# Klimaökologische Detailanalyse zum Wettbewerbsverfahren "Perspektive für den Biotechnologie-Standort Mainz"

**Landeshauptstadt Mainz**  
**67 Grün- und Umweltamt**  
Postfach 3820  
55028 Mainz

Hannover, September 2023

Abb. 5: Abweichung der Kaltluftproduktionsrate zwischen dem Planfall 1 und dem Ist-Zustand.

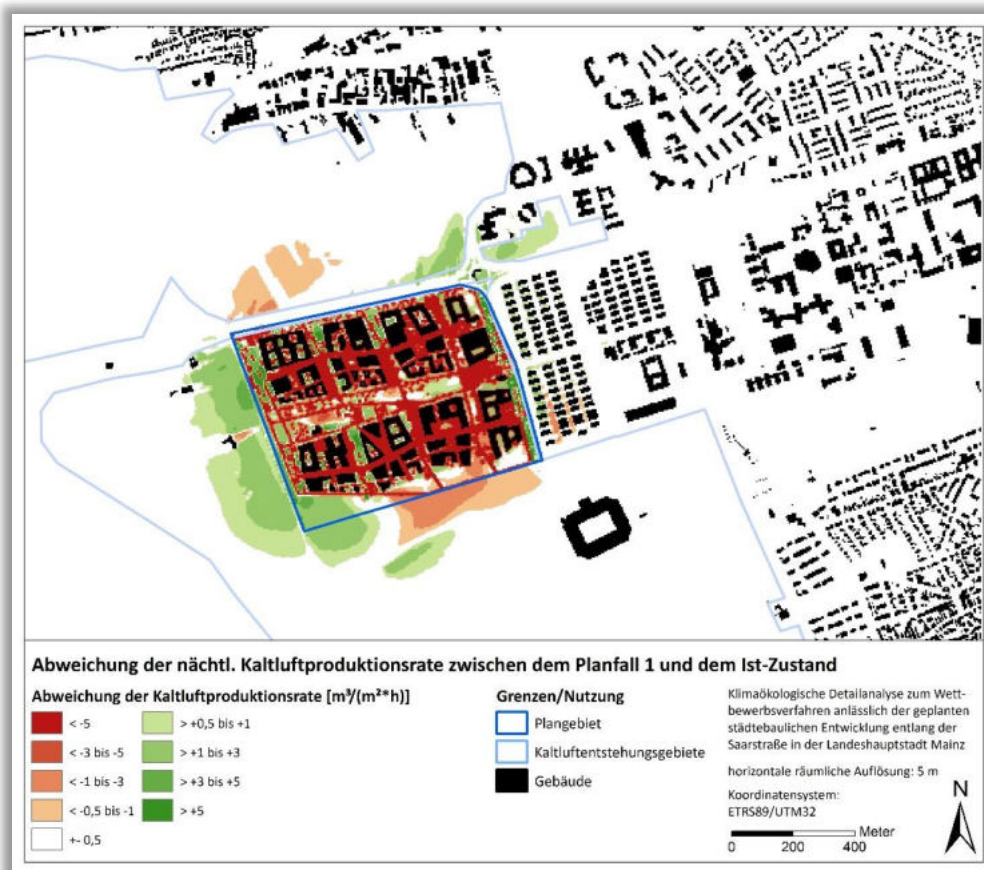
Die Modellergebnisse prognostizieren innerhalb des Plangebietes aufgrund der Neubebauung erwartungsgemäß eine deutliche Reduktion der Kaltluftproduktionsrate von durchschnittlich  $-10,5 \text{ m}^3/(\text{m}^2 \cdot \text{h})$ , was ein Minus von rund 42 % bezogen auf das Plangebiet darstellt. Neben den Gebäudekörpern und den (neu-)versiegelten Flächen führen auch die vorgesehenen Baumpflanzungen lokal zu einer reduzierten Kaltluftproduktion, da durch das Kronendach die nächtliche Abkühlung gehemmt wird. Zunahmen der Kaltluftproduktionsrate sind dagegen vorrangig im Bereich von Grünflächen, welche von einer reduzierten Kaltluftströmung betroffen sind, zu erwarten. Hierbei handelt es sich im Wesentlichen um die Flächen westlich bis südwestlich (Stauwirkung) sowie nordöstlich (Windschatteneffekt) des Plangebietes, aber auch um kleine Teilflächen innerhalb des Plangebietes. Außerhalb des Plangebietes sind zudem Abnahmen der Kaltluftproduktionsrate in Bereichen einer prognostizierten Erhöhung der Kaltluftströmung zu beobachten. Mit maximal  $-2,6 \text{ m}^3/(\text{m}^2 \cdot \text{h})$  sind diese Abnahmen aber als geringfügig einzuordnen. In Hinblick auf die definierten Kaltluftentstehungsgebiete (hellblaue Umrandung) ist durch den Planfall 1 eine Reduktion von  $-5,0 \%$  zu erwarten, wobei der Wert inklusive der Vorbelastung durch das Stadion  $-6,8 \%$  beträgt.

1. Bäume, insbesondere innerhalb der zentralen Landschaftsachse, sollten der Kaltluftströmung aus westlicher bis südwestlicher Richtung möglichst wenig Strömungswiderstand bieten. So bieten sich z.B. entlang der ost-west-ausgerichteten Wege alleetartige Baumanordnungen an. Die daraus resultierende Verschattung der Wege würde zudem die Aufenthaltsqualität am Tage während heißer Sommertage erhöhen.

2. Baumgruppen wie im Umfeld der „Aktiv-Zone“ oder des “Farm-Landes“ sollten durch eine der Kaltluftströmung angepassten Ausrichtung optimiert werden.
3. Die Gebäudekörper der Kita und des 10-geschossigen Hochhauses im Bereich des Klimaplatzes befinden sich innerhalb der der Durchlüftung dienenden Landschaftsachse. Hier sollten möglichst Alternativstandorte innerhalb der einzelnen Gebäudecluster geprüft werden.

4. Hinsichtlich einer möglichst hohen gebietsinternen Kaltluftproduktion sollten so wenig Flächen wie möglich (voll-)versiegelt werden.
5. Die Verwendung von hellen Baumaterialien bei Gebäuden und Oberflächenversiegelungen reduziert die Wärmeaufnahme am Tag, wodurch sich die nächtliche Überwärmung des Plangebietes reduzieren lässt. Auch dies führt zusätzlich zu einer geringeren Modifizierung der nächtlichen Kaltluftströmung.

**Abb. 8: Abweichung der Kaltluftproduktionsrate zwischen dem Planfall 2 und dem Ist-Zustand**

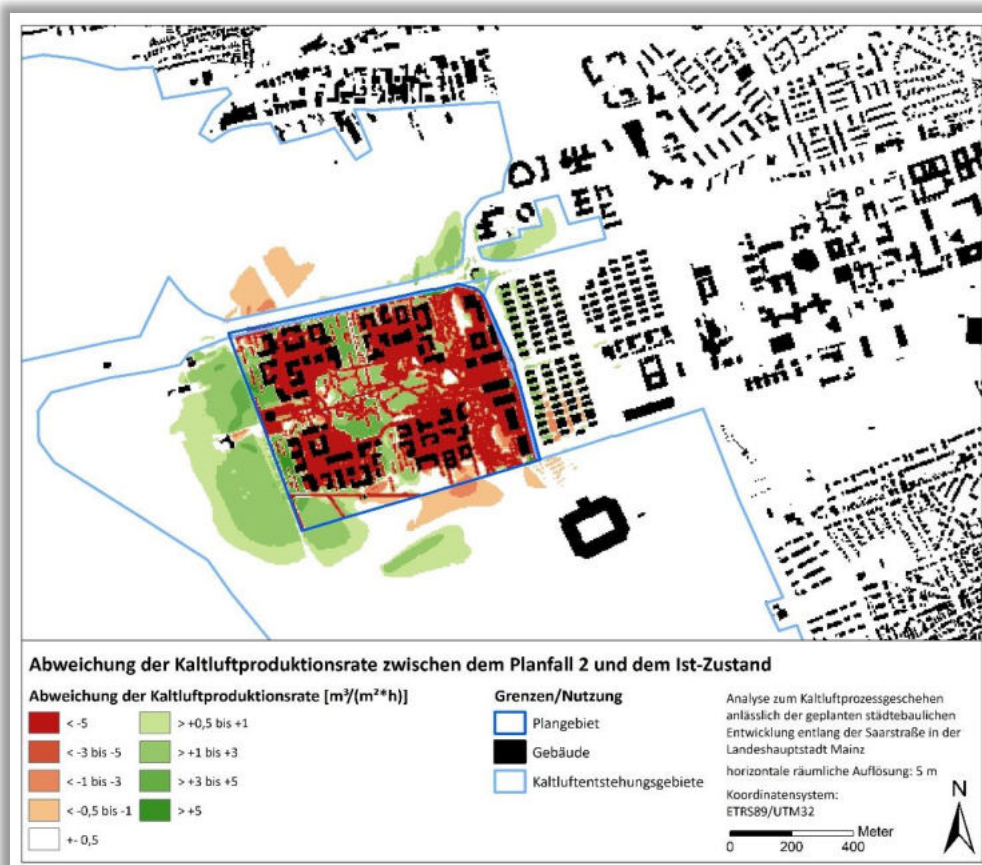
Die Modellergebnisse prognostizieren innerhalb des Plangebietes aufgrund der Neubebauung erwartungsgemäß eine deutliche Reduktion der Kaltluftproduktionsrate von durchschnittlich  $-10,5 \text{ m}^3/(\text{m}^2 \cdot \text{h})$ , was ein Minus von rund 42 % bezogen auf das Plangebiet darstellt. Neben den Gebäudekörpern und den (neu-)versiegelten Flächen führen auch die vorgesehenen Baumpflanzungen lokal zu einer reduzierten Kaltluftproduktion, da durch das Kronendach die nächtliche Abkühlung gehemmt wird. Zunahmen der Kaltluftproduktionsrate sind dagegen vorrangig im Bereich von Grünflächen, welche von einer reduzierten Kaltluftströmung betroffen sind, zu erwarten. Hierbei handelt es sich im Wesentlichen um die Flächen westlich bis südwestlich (Stauwirkung) sowie nordöstlich (Windschatteneffekt) des Plangebietes, aber auch um kleinere begrünte Teilflächen innerhalb des Plangebietes. Außerhalb des Plangebietes sind zudem Abnahmen der Kaltluftproduktionsrate in Bereichen einer prognostizierten Erhöhung der Kaltluftströmung zu beobachten. Mit maximal  $-2,2 \text{ m}^3/(\text{m}^2 \cdot \text{h})$  sind diese Abnahmen aber als geringfügig einzuordnen. In Hinblick auf die definierten Kaltluftentstehungsgebiete (hellblaue Umrandung) ist durch den Planfall 2 eine Reduktion von -4,9 % zu erwarten, wobei der Wert inklusive der Vorbelastung durch das Stadion -6,7 % beträgt.

1. Bäume, insbesondere innerhalb des ost-west-verlaufenden „Luftkanals“ bzw. der „Grünen Mitte“, sollten der Kaltluftströmung aus westlicher bis südwestlicher Richtung möglichst wenig Strömungswiderstand bieten. So bieten sich z.B. entlang der ost-west-ausgerichteten Wege alleearartige Baumanordnungen an. Die daraus resultierende Verschattung der Wege würde zudem die Aufenthaltsqualität am Tage während heißer Sommertage erhöhen.

2. Die überwiegend nord-süd-verlaufenden Baumreihen sollten entsprechend der Kaltluftströmung angepasst werden, um eine Durchlüftung des Plangebietes zu fördern. Speziell die parallelen Baumreihen östlich des „Mobility Hubs“ bremsen die Kaltluft erheblich ab.

3. Der gebietsweise sehr hohe geplante Baumbestand innerhalb der „Grünen Mitte“ sowie des westlichen in Nord-Süd-Richtung verlaufenden „Luftkanals“ sollte hinsichtlich einer effektiven Durchlüftung aufgelockert werden. Als Orientierung kann hier der sogenannte Savannentyp dienen, welcher sich durch Einzelbäume sowie kleinere Baumgruppen bei einem ungefähren Baumflächenanteil von 30 % kennzeichnet.

4. Nordwestlich der „Aktivfläche“ befindet sich eine relative Engstelle im Kreuzungsbereich der dortigen „Luftkanäle“. Der Gebäudeabstand sollte hier nach Möglichkeit erhöht, mindestens aber der Baumbestand geringgehalten werden.

**Abb. 11: Abweichung der Kaltluftproduktionsrate zwischen dem Planfall 3 und dem Ist-Zustand.**

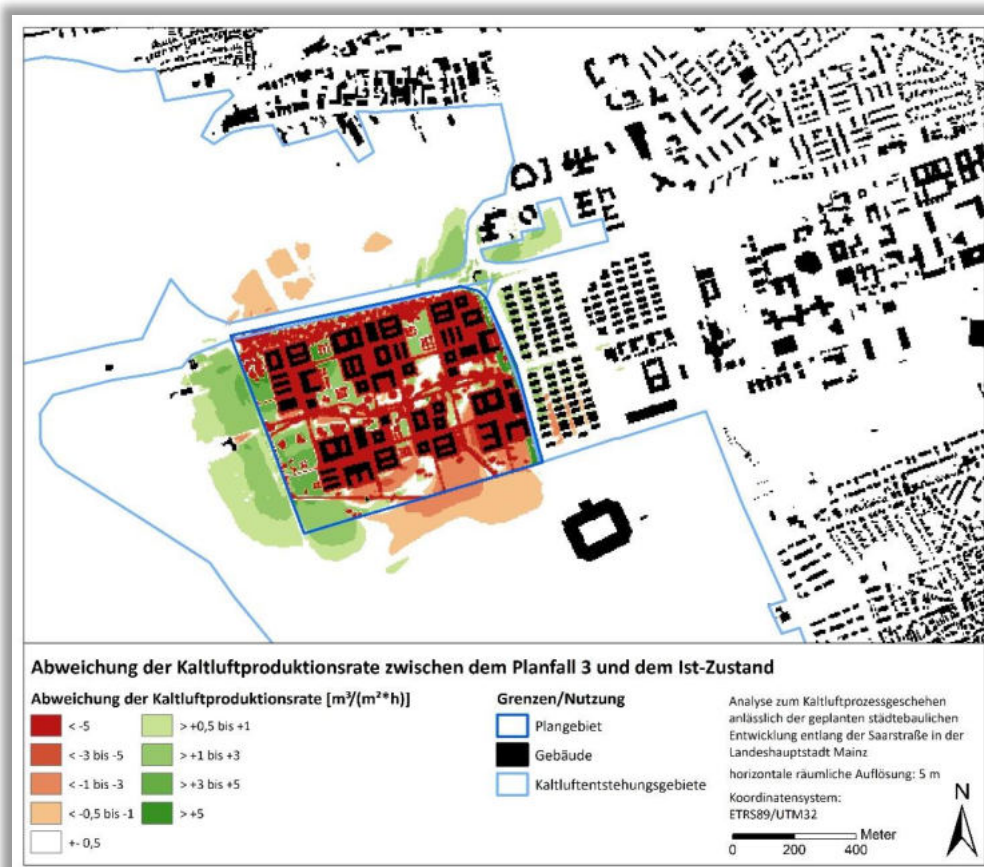
Die Abweichungen der Modellergebnisse zeigen innerhalb des Plangebietes aufgrund der Neubebauung erwartungsgemäß eine deutliche Reduktion der Kaltluftproduktionsrate von durchschnittlich  $-12,3 \text{ m}^3/(\text{m}^2 \cdot \text{h})$ , was ein Minus von rund 45 % bezogen auf das Plangebiet darstellt. Neben den Gebäudkörpern und den (neu-)versiegelten Flächen führen auch die vorgesehenen Baumpflanzungen lokal zu einer reduzierten Kaltluftproduktion, da durch das Kronendach die nächtliche Abkühlung gehemmt wird. Zunahmen der Kaltluftproduktionsrate sind dagegen vorrangig im Bereich von Grünflächen, welche von einer reduzierten Kaltluftströmung betroffen sind, zu erwarten. Hierbei handelt es sich im Wesentlichen um die Flächen westlich bis südwestlich (Stauwirkung) sowie nordöstlich (Windschatteneffekt) des Plangebietes, aber auch um kleinere begrünte Teilflächen innerhalb des Plangebietes. Außerhalb des Plangebietes sind zudem Abnahmen der Kaltluftproduktionsrate in Bereichen einer prognostizierten Erhöhung der Kaltluftströmung zu beobachten. Mit maximal  $-2,8 \text{ m}^3/(\text{m}^2 \cdot \text{h})$  sind diese Abnahmen aber als geringfügig einzuordnen. In Hinblick auf die definierten Kaltluftentstehungsgebiete (hellblaue Umrandung) ist durch den Planfall 3 eine Reduktion von -5,5 % zu erwarten, wobei der Wert inklusive der Vorbelastung durch das Stadion -7,3 % beträgt.

2. Hinsichtlich einer Erhöhung der Aufenthaltsqualität an heißen Sommertagen bietet sich das Anlegen von Baumreihen entlang des zentralen Parkwegs an. Geplante Bäume aus den Bereichen der Engstellen könnten z.B. dementsprechend versetzt werden.

3. Hinsichtlich einer möglichst hohen gebietsinternen Kaltluftproduktion sollten so wenig Flächen wie möglich (voll-)versiegelt werden.
4. Die Verwendung von hellen Baumaterialien bei Gebäuden und Oberflächenversiegelungen reduziert die Wärmeaufnahme am Tag, wodurch sich die nächtliche Überwärmung des Plangebietes reduzieren lässt. Auch dies führt zusätzlich zu einer geringeren Modifizierung der nächtlichen Kaltluftströmung.

**Abb. 14: Abweichung der Kaltluftproduktionsrate zwischen dem Planfall 4 und dem Ist-Zustand.**

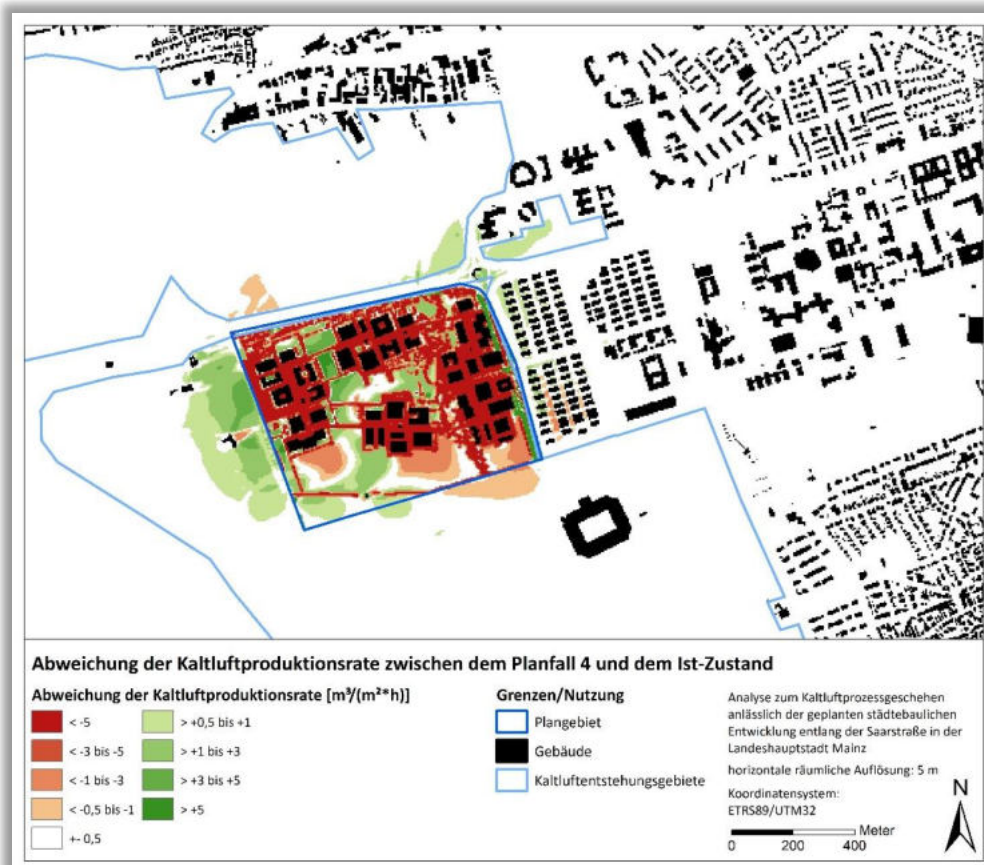
Die Abweichungen der Modellergebnisse zeigen innerhalb des Plangebietes aufgrund der Neubebauung erwartungsgemäß eine deutliche Reduktion der Kaltluftproduktionsrate von durchschnittlich  $-8,7 \text{ m}^3/(\text{m}^2 \cdot \text{h})$ , was ein Minus von rund 35 % bezogen auf das Plangebiet darstellt. Neben den Gebäudekörpern und den (neu-)versiegelten Flächen führen auch die vorgesehenen Baumpflanzungen lokal zu einer reduzierten Kaltluftproduktion, da durch das Kronendach die nächtliche Abkühlung gehemmt wird. Zunahmen der Kaltluftproduktionsrate sind dagegen vorrangig im Bereich von Grünflächen, welche von einer reduzierten Kaltluftströmung betroffen sind, zu erwarten. Hierbei handelt es sich im Wesentlichen um die Flächen westlich bis südwestlich (Stauwirkung) sowie nordöstlich (Windschatteneffekt) des Plangebietes, aber auch um die relativ weiträumig geplanten Grünzüge innerhalb des Plangebietes. Außerhalb des Plangebietes sind zudem Abnahmen der Kaltluftproduktionsrate in Bereichen einer zu erwartenden Erhöhung der Kaltluftströmung zu beobachten. Mit maximal  $-1,3 \text{ m}^3/(\text{m}^2 \cdot \text{h})$  sind diese Abnahmen aber als sehr geringfügig einzuordnen. In Hinblick auf die definierten Kaltluftentstehungsgebiete (hellblaue Umrandung) ist durch den Planfall 4 eine Reduktion von -4,2 % zu erwarten, wobei der Wert inklusive der Vorbelastung durch das Stadion -6,0 % beträgt.

1. Der geplante Baumbestand im Bereich des „Biotech Parks“ sollte entsprechend der südwestlichen Anströmung angepasst werden, um die Durchlüftung des Plangebietes zu fördern. So sind die Baumreihen bzw. zweireihigen Baumgruppen hier überwiegend entgegen der Anströmung angeordnet.

2. Der gebietsweise sehr hohe geplante Baumbestand im Bereich der „Grünkorridore“ sollte zwischen dem „Blühcluster“ und „Willkommencluster“ hinsichtlich einer effektiven Durchlüftung insbesondere im Bereich der Engstelle aufgelockert werden. Als Orientierung kann hier der sogenannte Savannentyp dienen, welcher sich durch Einzelbäume sowie kleinere Baumgruppen bei einem ungefähren Baumflächenanteil von 30 % kennzeichnet.

4. Hinsichtlich einer möglichst hohen gebietsinternen Kaltluftproduktion sollten so wenig Flächen wie möglich (voll-)versiegelt werden.
5. Die Verwendung von hellen Baumaterialien bei Gebäuden und Oberflächenversiegelungen reduziert die Wärmeaufnahme am Tag, wodurch sich die nächtliche Überwärmung des Plangebietes reduzieren lässt. Auch dies führt zusätzlich zu einer geringeren Modifizierung der nächtlichen Kaltluftströmung.

**Abb. 20: Abweichung der Kaltluftproduktionsrate zwischen dem Planfall 6 und dem Ist-Zustand.**

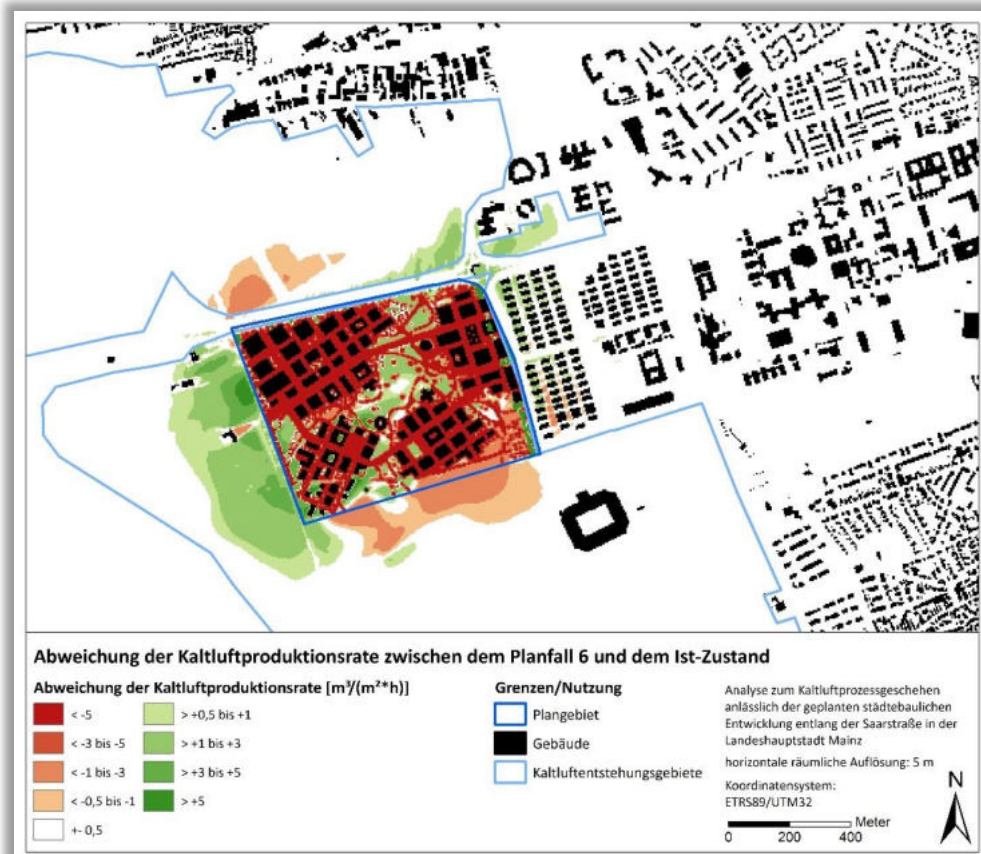
Die Abweichungen der Modellergebnisse zeigen innerhalb des Plangebietes aufgrund der Neubebauung erwartungsgemäß eine deutliche Reduktion der Kaltluftproduktionsrate von durchschnittlich  $-11,7 \text{ m}^3/(\text{m}^2 \cdot \text{h})$ , was ein Minus von rund 47 % bezogen auf das Plangebiet darstellt. Neben den Gebäudkörpern und den (neu-)versiegelten Flächen führen auch die vorgesehenen Baumpflanzungen zu einer reduzierten Kaltluftproduktion, da durch das Kronendach die nächtliche Abkühlung gehemmt wird. Zunahmen der Kaltluftproduktionsrate sind dagegen vorrangig im Bereich von Grünflächen, welche von einer reduzierten Kaltluftströmung betroffen sind, zu erwarten. Hierbei handelt es sich im Wesentlichen um die Flächen westlich bis südwestlich (Stauereffekt) sowie nordöstlich (Windschatteneffekt) des Plangebietes, aber auch um einen Großteil der Grünflächen innerhalb des Plangebietes. Außerhalb des Plangebietes sind zudem Abnahmen der Kaltluftproduktionsrate in Bereichen einer zu erwartenden Erhöhung der Kaltluftströmung zu beobachten. Mit maximal  $-2,8 \text{ m}^3/(\text{m}^2 \cdot \text{h})$  sind diese Abnahmen aber als sehr geringfügig einzuordnen. In Hinblick auf die definierten Kaltluftentstehungsgebiete (hellblaue Umrandung) ist durch den Planfall 6 eine Reduktion um -5,5 % zu erwarten, wobei der Wert inklusive der Vorbelastung durch das Stadion -7,3 % beträgt.

1. Die beiden Eintrittsbereiche des „Klimakorridors“ im Südwesten sollten hinsichtlich einer verbesserten Durchlüftung des Plangebietes verbreitert werden. Ideal wären in diesem Zusammenhang jeweils 100 m, wobei derzeit mit 40 bis 50 m die Mindestanforderungen (50 m) an eine effektive Kaltluftleitbahn nur teilweise erfüllt werden. Das Knowledge Hub zwischen „Agrikultur Cluster“ und „Gesundheits Cluster“ stellt in diesem Zusammenhang ein besonders erhebliches Strömungshindernis dar.

2. Die Baumreihe entlang der Bahnlinie am westlichen Rand des Plangebietes sollte auf Höhe des Eintrittsbereichs des Klimakorridors aufgelockert werden.

4. Entlang des „Logistik Loops“ sollte die Baumallee in den Bereichen der Grünzüge etwas aufgelockert werden (z.B. Erhöhung des Pflanzabstandes von derzeit 12 auf ca. 20 m. Dagegen wäre eine Baumreihe entlang der „Aquädukttrasse“ (Radweg) zu empfehlen (Südseite), um dort die Wärmebelastung während heißer Sommertage zu reduzieren. Auch entlang der Fußwege zwischen den einzelnen Gebäudeclustern sollten zur Erhöhung der Aufenthaltsqualität ergänzende Baumpflanzungen vorgenommen werden.

**Abb. 26: Abweichung der Kaltluftproduktionsrate zwischen dem Planfall 8 und dem Ist-Zustand.**

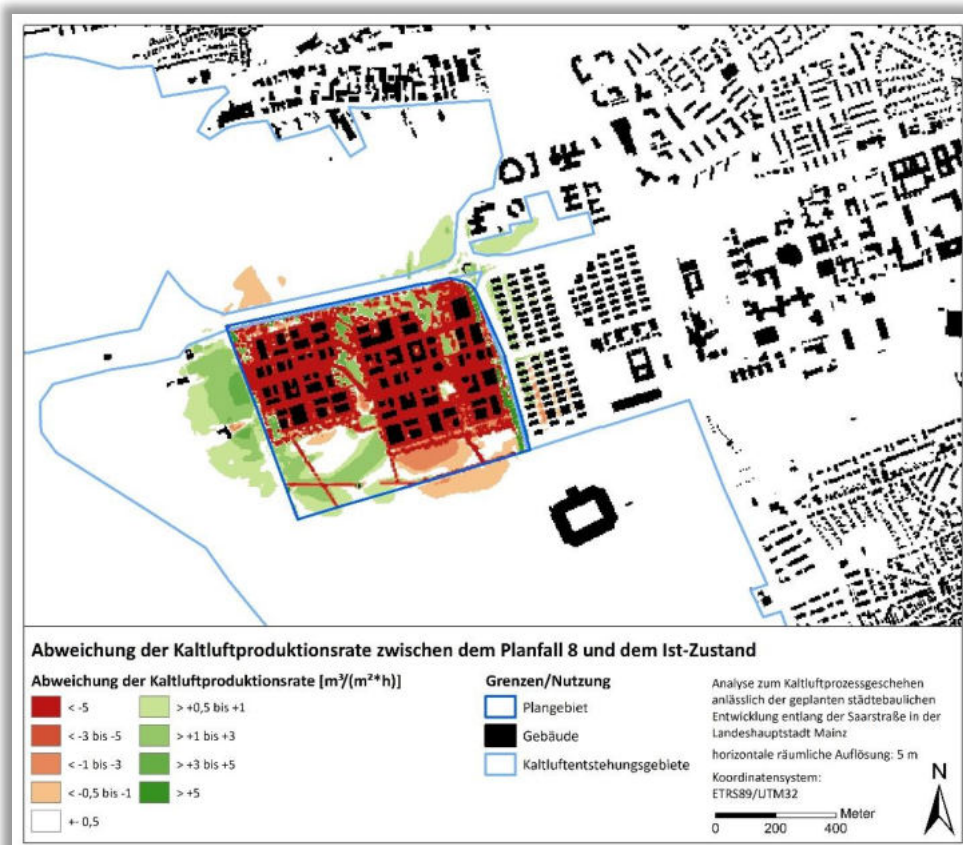
Die Abweichungen der Modellergebnisse zeigen innerhalb des Plangebietes aufgrund der Neubebauung erwartungsgemäß eine deutliche Reduktion der Kaltluftproduktionsrate von durchschnittlich  $-10,5 \text{ m}^3/(\text{m}^2 \cdot \text{h})$ , was ein Minus von rund 42 % bezogen auf das Plangebiet darstellt. Neben den Gebäudkörpern und den (neu-)versiegelten Flächen führen auch die vorgesehenen Baumpflanzungen zu einer reduzierten Kaltluftproduktion, da durch das Kronendach die nächtliche Abkühlung gehemmt wird. Zunahmen der Kaltluftproduktionsrate sind dagegen vorrangig im Bereich von Grünflächen, welche von einer reduzierten Kaltluftströmung betroffen sind, zu erwarten. Hierbei handelt es sich im Wesentlichen um die Flächen westlich (Stauwirkung) sowie nordöstlich (Windschatteneffekt) des Plangebietes, aber auch teilweise um die vergleichsweise weiträumigen Grünflächen innerhalb des Plangebietes. Außerhalb des Plangebietes sind zudem Abnahmen der Kaltluftproduktionsrate in Bereichen einer zu erwartenden Erhöhung der Kaltluftströmung zu beobachten. Mit maximal  $-1,2 \text{ m}^3/(\text{m}^2 \cdot \text{h})$  sind diese Abnahmen aber als sehr geringfügig einzuordnen. In Hinblick auf die definierten Kaltluftentstehungsgebiete (hellblaue Umrandung) ist durch den Planfall 8 eine Reduktion um -5,1 % zu erwarten, wobei der Wert inklusive der Vorbelastung durch das Stadion -6,9 % beträgt.

1. Die beiden geplanten in Richtung Saarstraße verlaufenden Grünachsen sind hinsichtlich einer effektiven Durchlüftung des Plangebietes nicht ideal ausgerichtet und sollten nach Möglichkeit eine nordöstliche Ausrichtung erhalten.
2. Hinsichtlich einer möglichst hohen gebietsinternen Kaltluftproduktion sollten so wenig Flächen wie möglich (voll-)versiegelt werden.
3. Die Verwendung von hellen Baumaterialien bei Gebäuden und Oberflächenversiegelungen reduziert die Wärmeaufnahme am Tag, wodurch sich die nächtliche Überwärmung des Plangebietes reduzieren lässt. Auch dies führt zusätzlich zu einer geringeren Modifizierung der nächtlichen Kaltluftströmung.
